Keuringsverslag van een elektrische laagspanning- en zeer lage spanningsinstallatie

NIET CONFORM

Straatnaam Kerkstraat
Huisnummer 6
Busnummer
Postcode 9255
Gemeente BUGGENHOUT
Land België

Afbeelding schakel- en verdeelbord:

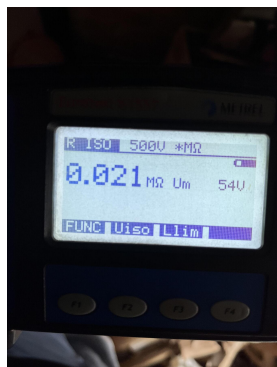
12.02 De waarde van de isolatieweerstand van één of meerdere stroombanen is kleiner dan 0,5M ohm. (Boek 1 Onderafdeling 6.4.5.1.)

14.09 De aansluitingen van de equipotentiaal- en/of beschermingsgeleiders zijn niet uitgevoerd volgens de regels van goed vakmanschap (degelijk mechanische verbinding). (Boek 1 Onderafdeling 5.4.3.4.)

15.09 Verschillende tarieven zijn niet gescheiden van elkaar (minimum 10cm) of op een afzonderlijk paneel geplaatst. (Boek 1 Onderafdeling 5.3.5.1.C.)

Voeding bord 2 loopt door het bord van de andere teller.

18.07 Leidingen zijn te bevestigen met aangepaste bevestigingsmiddelen. (Boek 1 Onderafdeling 5.2.2. en 5.2.9.)

18.08 De geleiders van het type VOB moeten in daarvoor bestemde buizen, kabelgoten geïnstalleerd worden. (Boek 1 Onderafdeling 5.2.9.3. en 5.2.9.6.)

18.09 Bij aansluiting van meeraderige geleiders dient men aangepaste adereindhulzen te gebruiken. (Boek 1 Onderafdeling 5.2.6.1. en 1.4.1.2.)

18.13 Het gebruik van kabels van het type VTLmb, LMVVR, COAX, VVT is verboden. (Boek 1 Onderafdeling 5.2.1.2.)

18.17 De niet-gebruikte leidingen verwijderen of aan de uiteinden te isoleren. (Boek 1 Onderafdeling 4.2.3.3.b)

19.02 Loshangende schakelaars, contactdozen en/of aftakdozen dienen degelijk bevestigd te worden. (Boek 1 Afdeling 1.4.1. & 1.4.2)

19.10 Het materiaal moet gekozen en geplaatst worden overeenkomstig de uitwendige invloeden. (Boek 1 Afdeling 5.1.4.)

N22 De elektrische installatie is grondig na te zien en conform te maken volgens de voorschriften van het AREI boek 1.
